**INFORME DE HITO DE CONTROL
N° 031-2021-OCI/5332-SCC**

**“EJECUCION DE LA OBRA: MEJORAMIENTO DE LOS
SERVICIOS TURISTICOS PÚBLICOS DEL MIRADOR CERRO
LA JUVENTUD EN EL DISTRITO DE CHIMBOTE, PROVINCIA
DE SANTA, REGION ANCASH”**

HITO DE CONTROL N° 1 – EJECUCIÓN DE LA OBRA

IMAGEN N° 1

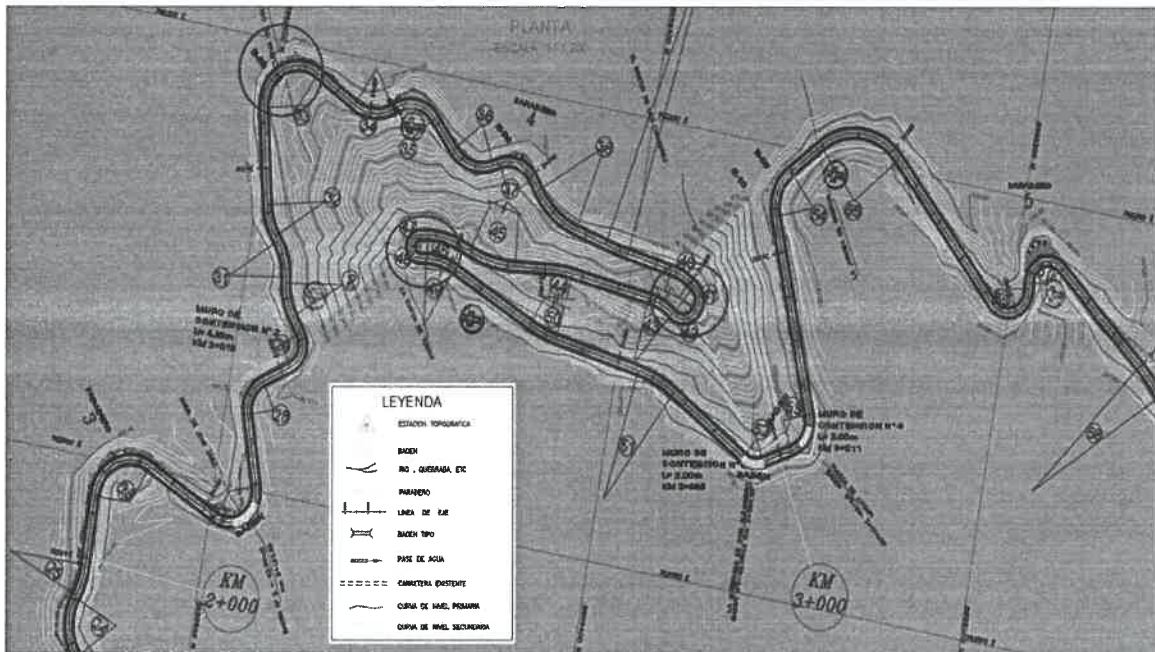
Asimismo, de la revisión de los planos de planta LP - 01 al LP - 05, contenidos en el expediente técnico aprobado mediante la Resolución Gerencial Sub Regional n.° 101-2020-Región Ancash-SRP/G, de 31 de julio de 2020, se observó que varios radios de curvatura en la vía ejecutada son menores al radio mínimo establecido en la tabla 302.04 del Manual de Carreteras: Diseño Geométrico DG-2018 dispuesta por el MTC, las mismas que se muestran a continuación.

Perfil longitudinal de la carretera asfáltica de la progresiva Km: 2+000 al Km 3+000, muestra curva con radios críticos

IMAGEN N° 2

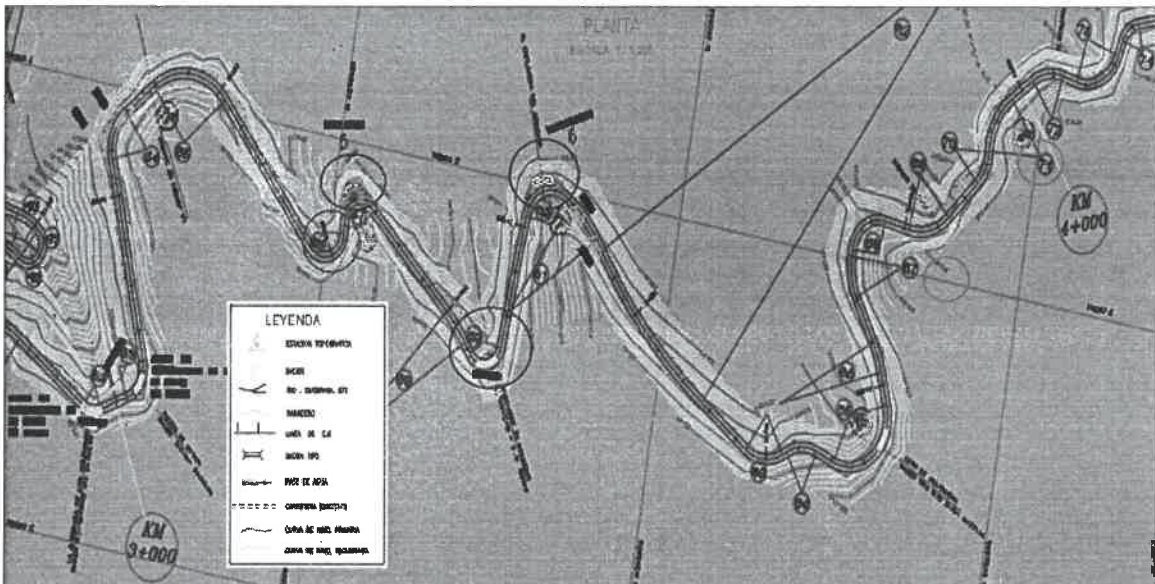
Perfil longitudinal de la carretera asfáltica de la progresiva Km: 3+000 al Km 4+000, muestra curva con radios críticas

IMAGEN N° 3

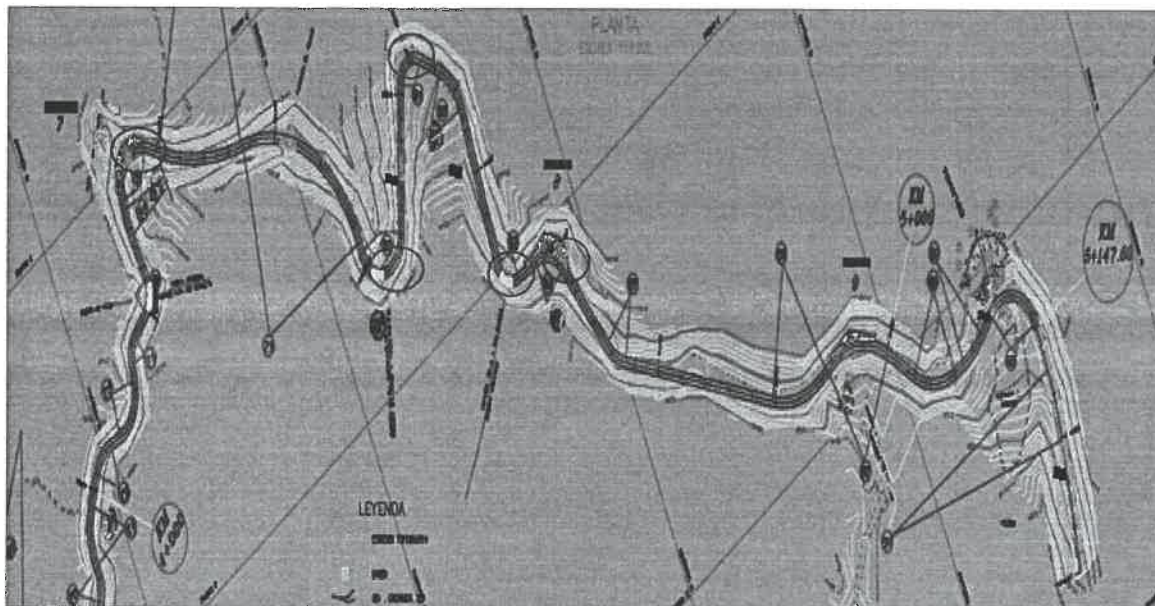
Perfil longitudinal de la carretera asfáltica de la progresiva Km: 4+000 al Km 5+147.60, muestra curva con radios críticas

Sobrecancho

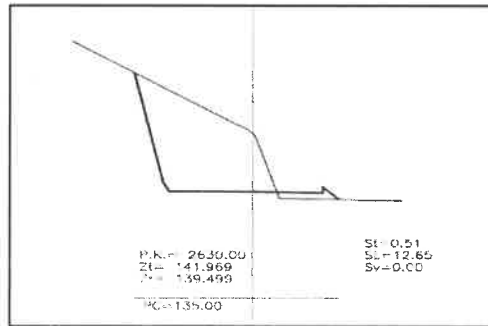
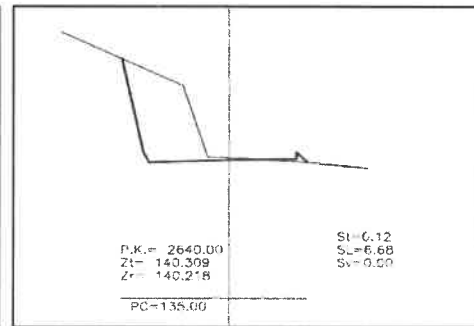
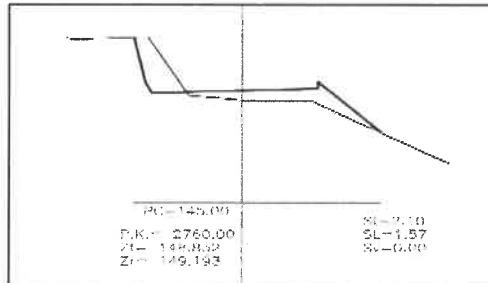
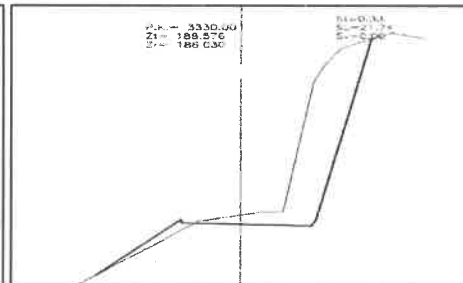
No obstante, en la visita de inspección física y revisión de los planos contenidos en el expediente técnico no se ha previsto el sobreechancho en las curvas, pese a que, cuando un vehículo circula por una curva horizontal, ocupa un ancho de calzada mayor que en recta. Debido a la rigidez y dimensiones del vehículo, sus ruedas traseras siguen una trayectoria distinta a la de las ruedas delanteras, ocasionando dificultad a los conductores para mantener su vehículo en el eje del carril de circulación que sigue.

Al respecto, se aprecia en las secciones transversales de las curvas, que tiene las mismas dimensiones que la vía en tramos lineales; en tal sentido, va existir dificultad en los vehículos al realizar el giro y con ello incrementar el riesgo de volteo

GRAFICO N° 1
En el perfil longitudinal del plano PL-04

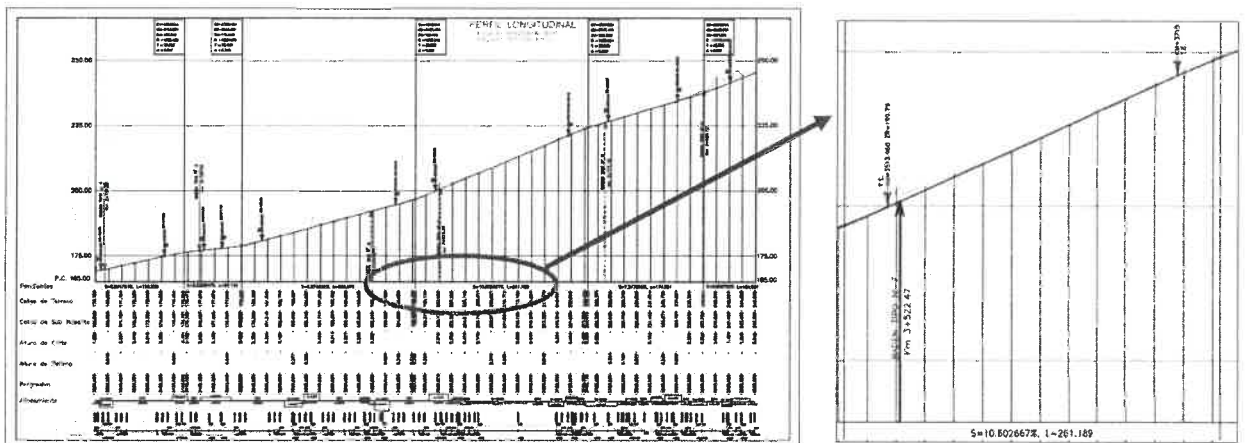
Sin embargo, en los planos PL-04 y PL-05, se observa pendientes máximas hasta de 10.60 % que superar al pendiente máximo establecidas en el Manual de Diseño Geométrico DG-2018, en las progresivas que se muestran en los siguientes gráficos.

En la imagen se observa que en la progresiva Km: 3+484 al Km: 3+745, muestra pendiente del 10,60% superior al pendiente máximo establecida en el Manual de Diseño Geométrico DG-2018.

GRAFICO N° 2
En el perfil longitudinal del plano PL-05

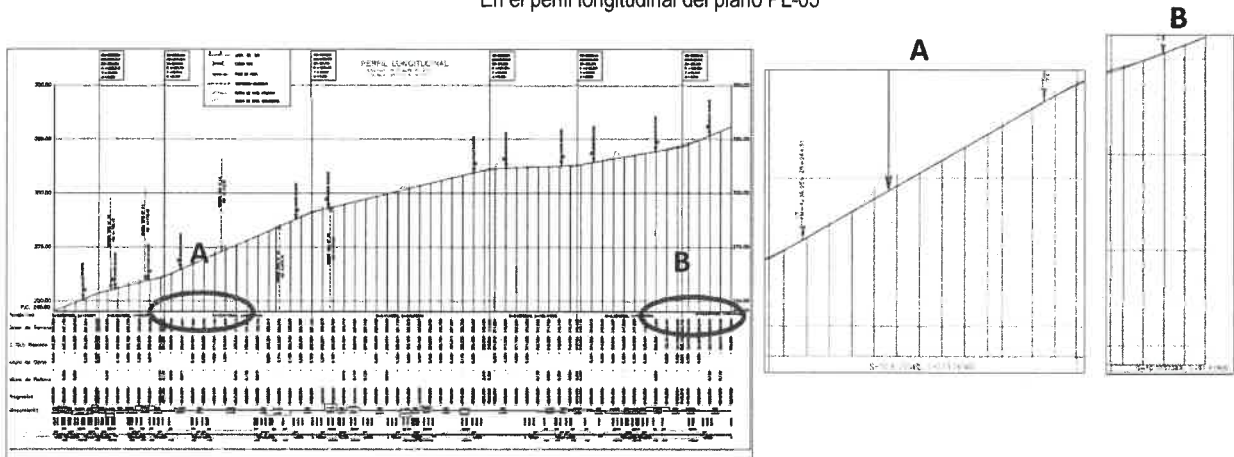
En la imagen se observa que en la progresiva Km: 4+200 al Km: 4+480 y Km: 5+168 al Km: 5+259, muestran pendientes 10,92% y 10,33%, respectivamente, superior a la pendiente máximo establecida en el Manual de Diseño Geométrico DG-2018.

Tomas fotográficas N° 04 y 05
Vista de los trabajos concernientes a las obras exteriores

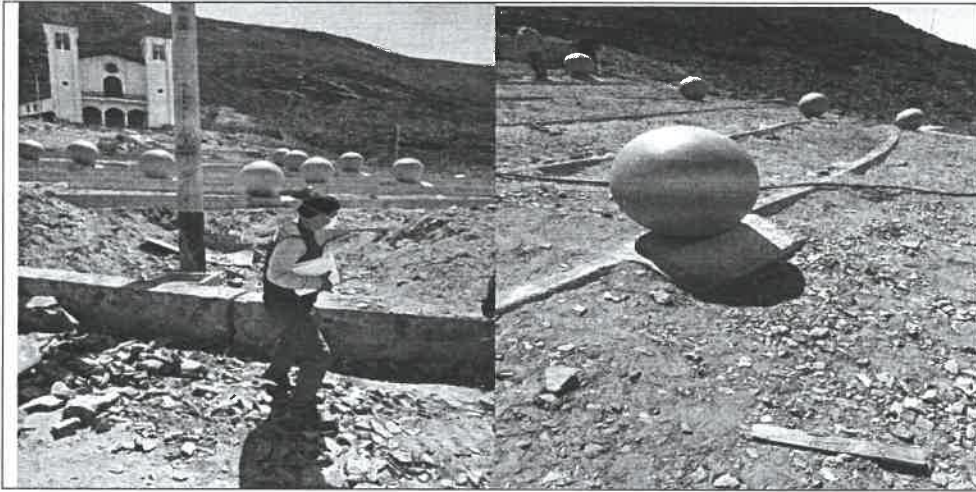
- En la ejecución de la obra, referido al componente de obras exteriores, correspondiente al muro de mampostería de piedra, se observó acabados muy rústicos a pesar de ser una obra del tipo turística y debería contar con mayor valor estético.

IMAGEN N° 4.
SE OBSERVA DEL PORTAL INFOBRAS QUE LA INFORMACIÓN DE LA OBRA SE ENCUENTRA DESACTUALIZADA

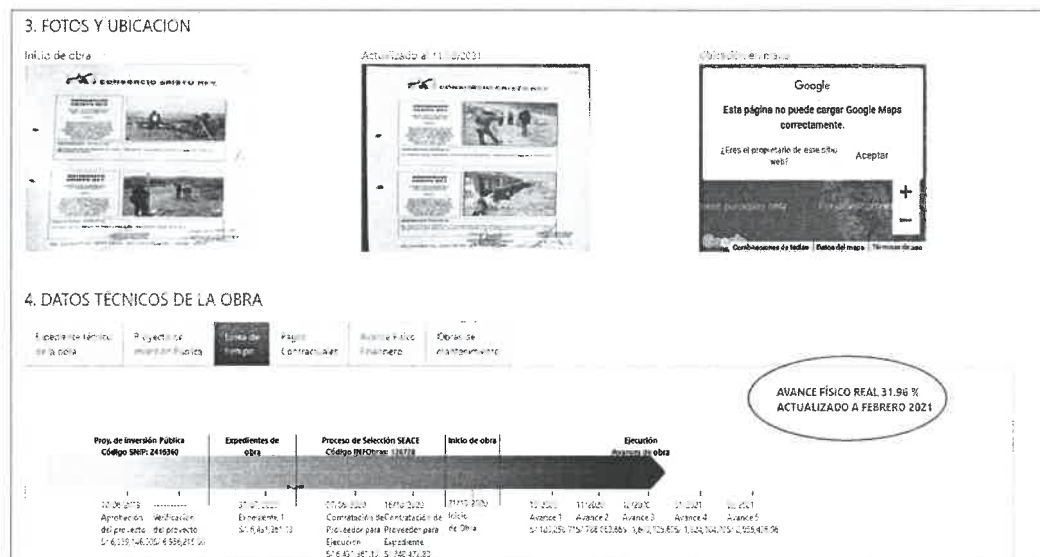
Como se observa, en la imagen precedente, se advierte que, la Entidad no tiene actualizada el registro del avance de la obra en el aplicativo de INFOBRAS; incumpliendo lo establecido en la Directiva n.º 007-2013-CG/OEA, mediante el cual, señala textualmente "6.7. **Obligatoriedad del registro**, 6.7.1 *El registro de la información en el INFObras es de carácter obligatorio y debe hacerse en los plazos previstos en la presente directiva, bajo responsabilidad del titular de la entidad. (...)*",

Foto 5

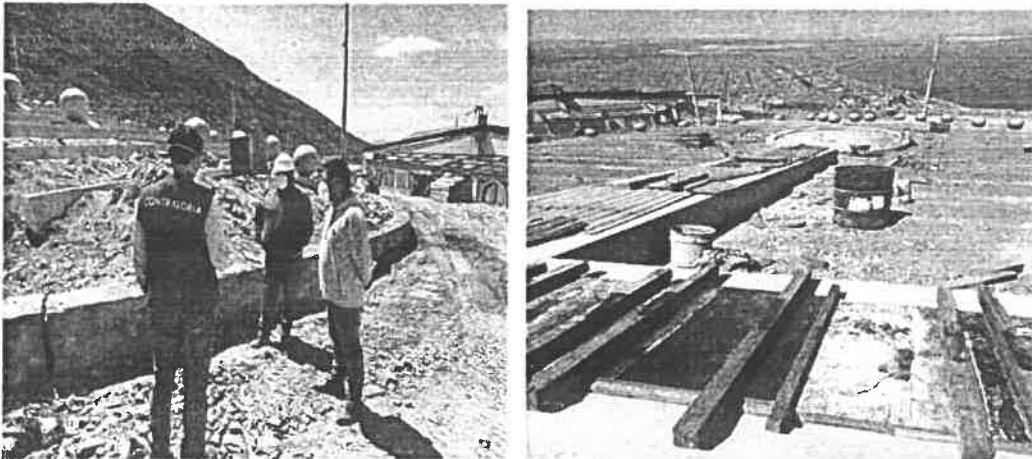
- Durante la visita a la obra no se evidenció el campamento de obra, ni oficina técnica del residente o supervisor de obra.
